臺北市都市計畫委員會公民或團體意見綜理表

案名	擬定「臺北市開發基地體感降溫專案」細部計畫案		
編號	1	陳情人	陳○任
訴求意見 與建議	<ol style="list-style-type: none"> 1. 該計畫過程中，應該公布綠地綠覆率佔比？ 2. 該計畫的樹木降溫程度，應該納入 GIS 系統，納入樹木風險評估的依據 3. 所有公有地（市府管轄）樹木，其任何工程需要養護樹木的部分，應該強制要求養護業者提供施工計畫書 4. 承3.工程執行前，應該有審查評議的機制，並且過程公平公正公開，供民眾檢視。其中移植、移除樹木，應舉辦說明會與專家審議。 5. 市府單位應訂立樹木監管機制，未落實上述3.4.，業者應負行政罰鍰、各主管機關應負行政責任。 		
市府回應 說明	<p>一、降溫城市計畫分為「體感降溫減碳」、「建築能效降碳」及「密集綠覆固碳」等三大策略，係透過公、私有基地之良好規劃，共同達成策略目標。本計畫先針對開發基地之體感降溫研擬相關內容；公有土地綠覆率占比係屬「策略三：密集綠覆固碳」，刻由本府工務局公園路燈工程管理處盤點城市基盤設施，如道路系統、公園、行道樹、河堤等開放空間，並訂定階段性執行目標，期透過公有土地增加綠化及透水鋪面，建構優質綠色基盤，減緩都市熱島效應。</p> <p>二、本都市計畫相關配套措施與修訂「臺北市新建建築物綠化實施規則」同步進行，以實踐水綠遮蔭降溫，後續將依樹木遮蔭之降溫程度檢討分類方式，並訂定綠容率及綠覆率相關標準。透過都市計畫及修正全市性之綠化量檢討方式，雙管齊下，有效提升本市開發基地綠化量。</p> <p>三、本市管轄之樹木相關管理規範回復如下：</p> <p>（一）查本府機關學校涉及樹木修剪及移植時，需依「臺北市樹木修剪作業要點」、「臺北市樹木移植作業規範」辦理修剪計畫書或移植計畫書，並經審核過後始得執行。</p> <p>（二）本府機關學校辦理轄管市有土地樹木移植及移除時，均應依「臺北市樹木申請移植及移除作</p>

圖6 立體綠化設施設置示意圖

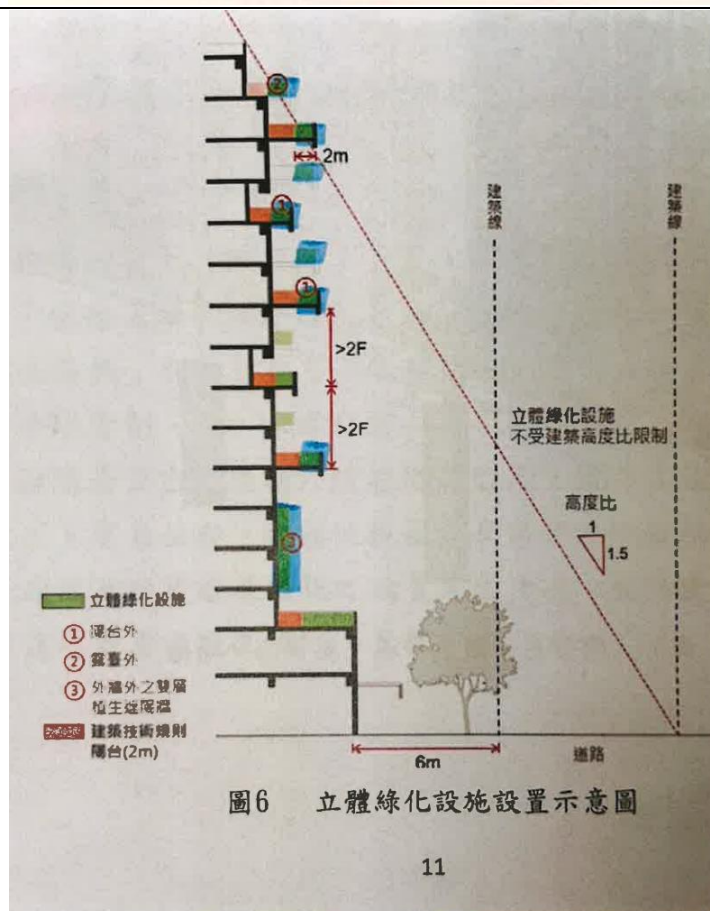
<p>3. 有關立體綠化設施構造型式及永續維管之規定，另於「臺北市新建建築物綠化實施規則」訂定之。</p>		<p>3. 有關立體綠化設施構造型式及永續維管之規定，另於「臺北市新建建築物綠化實施規則」訂定之。</p>	<p>3. 未修正。</p>
<p>4. 開發基地規劃評估採用低衝擊開發設計(LID)，得參考內政部國土管理署《水環境低衝擊開發設施操作手冊及相關規定》。</p>		<p>4. 開發基地規劃應評估低衝擊開發設計(LID)符合內政部國土管理署《水環境低衝擊開發設施操作手冊及相關規定》。</p>	<p>本操作手冊涵蓋多樣開發設施，建議僅供參考採用。</p>
<p>(二) 遮蔭涼適：設置連續遮蔭設施(圖 7、8)</p> <p>1. 連續遮蔭設施係指設置於依都市計畫留設之開放空間、自道路或基地內通路進深 8 公尺範圍內之開發基地空地，但非屬依都市計畫、「臺北市土地使用分區管制自治條例」或其他相關法令規定所留設騎樓者。</p>		<p>(二) 遮蔭涼適：設置連續遮蔭設施(圖 7、8)</p> <p>1. 連續遮蔭設施係指設置於都市計畫指定留設之帶狀式開放空間或自建築線進深 6 公尺範圍內，但非屬依都市計畫、「臺北市土地使用分區管制自治條例」或其他相關法令規定所留設騎樓者。</p>	<p>1. 建議擴大適用範圍為所有開放空間、都更退縮人行道、基地內通路多幢建築物間之通路等均得適用，以有效增加供公眾通行使用連續式有遮蔭設施。 建議若為3.64m或4m無遮蔭人行道內側至少得設4m連續式遮蔭設施。</p>

- (一) 現行「臺北市新建建築物綠化實施規則」已訂有基地地面層及建築物屋頂綠化規定，本次係透過都市計畫規定提供陽臺及露臺外立體綠化設施之設置誘因。至花臺、窗臺及裝飾性構造物部分，相關立體綠化設施設置細節將納入修訂「臺北市新建建築物綠化實施規則」檢討。
- (二) 本案都市計畫規範陽臺及露臺外2公尺範圍可設置立體綠化設施，惟仍應依建築技術規則規定檢討建築物量體，確保日照權。另高層建築落物曲線係為減輕鄰棟視覺壓力，同時增加行人安全性，故仍應依規定檢討，以確保安全。
- (三) 考量都市面臨暴雨、極端強降雨日益頻繁，低衝擊開發設計(LID)工法多元且技術日新月異，不應僅限於內政部國土管理署《水環境低衝擊開發設施操作手冊》內容，故參採建築師公會建議調整文字為「得參考」，以保留更多設計手法可能性。

圖7 連續遮蓋設施配置示意圖

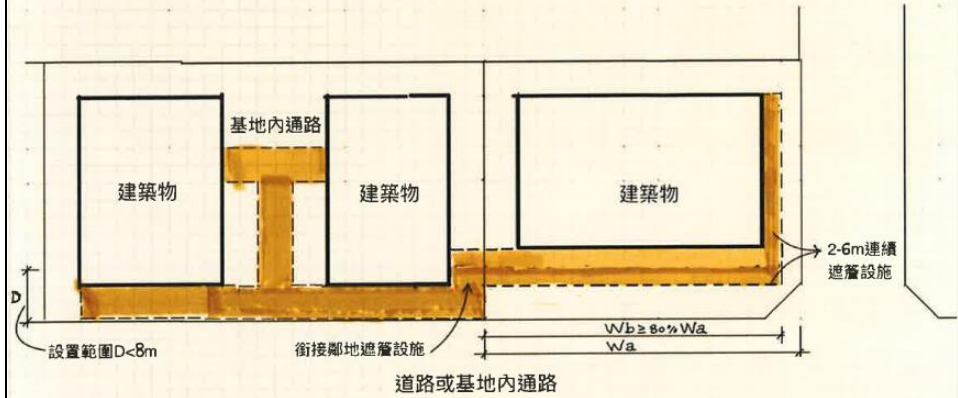
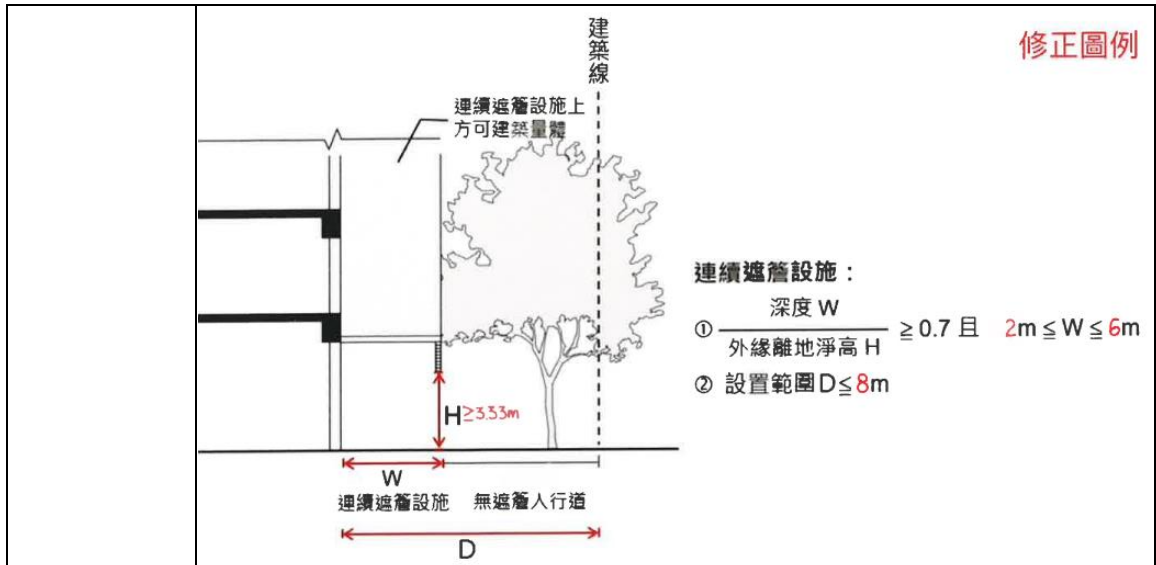
修正後條文	原條文	修正說明
<p>2. 連續遮簷設施構造應符合下列各款規定：</p> <p>(1) 連續遮簷設施應維持最大之開放性，其頂蓋應為實體遮簷，並得與太陽能板及綠化設施結合。</p> <p>(2) 連續遮簷設施長度應達沿街面之 80%，及與鄰地騎樓或遮簷設施順平銜接為原則。</p> <p>(3) 連續遮簷設施深度應達 2 公尺但不得超過 6 公尺，淨高大於 3.33 公尺且與其外緣離地淨高比應達 0.7 以上。</p> <p>(4) 除本計畫規定外，其餘構造應符合「臺北市建築管理自治條例」第 7 條之規定。</p>	<p>2. 連續遮簷設施構造應符合下列各款規定：</p> <p>(1) 連續遮簷設施應維持最大之開放性，其頂蓋應為實體遮簷，並得與太陽能板及綠化設施結合。</p> <p>(2) 連續遮簷設施長度應達沿街面之 80% 為原則，並儘量與鄰地騎樓或遮簷設施順平銜接。</p> <p>(3) 連續遮簷設施深度應達 2.3 公尺但不得超過 4 公尺，且與其外緣離地淨高比應達 0.7 以上。</p> <p>(4) 除本計畫規定外，其餘構造應符合「臺北市建築管理自治條例」第 7 條之規定。</p>	<p>(1) 未修正。</p> <p>(2) 文字修正。</p> <p>(3) 補充本市騎樓淨高規定之 3.33m 為最小淨高；深度改為 2~6 公尺，已適用不同大小規模之建築物。</p> <p>(4) 未修正。</p>
<p>3. 連續遮簷設施得視為法定騎樓並依建築技術規則建築設計施工編第 28 條檢討。</p>	<p>3. 連續遮簷設施得視為法定騎樓並依建築技術規則建築設計施工編第 28 條檢討。</p>	<p>3. 未修正。</p>
<p>4. 連續遮簷設施得不計建築面積、總樓地板面積及容積樓地板面積，不受「臺北市土地使用分區管制自治條例」或其他法令有關高度比、深度比、退縮建築等及停車空間之限制，並得計入院落深度。</p>	<p>4. 連續遮簷設施得不計建築面積、總樓地板面積及容積樓地板面積，不受「臺北市土地使用分區管制自治條例」建築物高度比及停車空間之限制，並得計入院落深度。</p>	<p>4. 補充不受都市計畫、都更、建築技術規則等各種法令規定之高度比、深度比、落物曲線、退縮建築等之限制，以利執行之一致性放寬。</p>

- (一) 本案都市計畫係以公益性為前提，透過連續遮簷設施提供舒適沿街開放空間及商業活動延續；至基地內規劃連續性遮蔭設施者，應由開發業者自行負擔開發義務，並依建管相關法令檢討。另有關設置深度部分，係參酌都市更新之人行道獎勵規範，遮簷設施設置範圍維持公展內容，惟文字酌修為「連續遮簷設施得設置於都市計畫指定留設之帶狀式開放空間、無遮簷人行道，或自建築線進深6公尺範圍內。但非屬依『臺北市土地使用分區管制自治條例』及都市計畫指定留設騎樓，或依『臺北市土地使用分區管制自治條例』留設無遮簷人行道者。」。
- (二) 連續遮簷設施除本計畫規定外，其餘構造應依建

圖8 連續遮簷設施構造示意圖

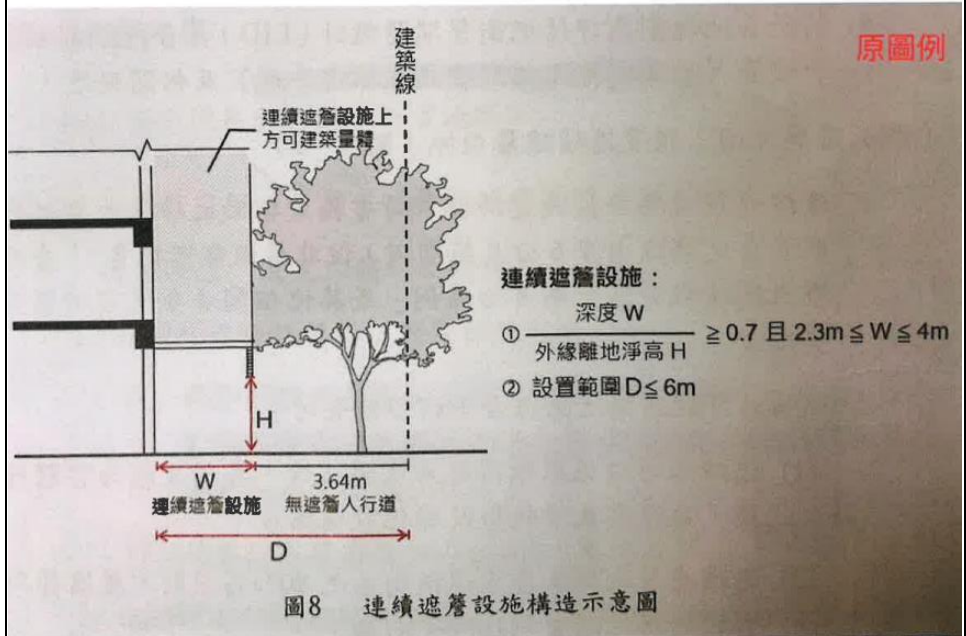
根據本案公展都市計畫書第13頁繪製之圖8「連續遮簷設施構造示意圖」可以理解，市府欲營造之理想城市環境為自建築基地退縮3.64公尺無遮簷人行道植樹，又設置連續遮簷設施。騎樓通道目前已有「道路交通管理處罰條例」即中央法規授權之警察權予以管理並且確保通行；然而開放空間僅有「臺北市綜合設計公共開放空間設置及管理維護要點」提供相關法令規定。對於植樹要求，未來將徒增私有產權管理維護之困難，公權力要求之不力等問題。若肯認本案計畫內容在都市降溫與淨零碳排路徑上的貢獻，應檢討修正並研議改為強制規定，要求遮簷設施即可。

<p>築法相關規定辦理。按「臺北市建築管理自治條例」第7條規定淨高不得小於3.33公尺，又依本計畫連續遮簷設施寬高比規範，經檢討無須再訂定遮簷設施深度下限，爰刪除深度應達2.3公尺規定。</p> <p>四、有關建築節能及密集綠覆另有相關法源及計畫，無須於本計畫另訂規範。</p>
委員會 決議
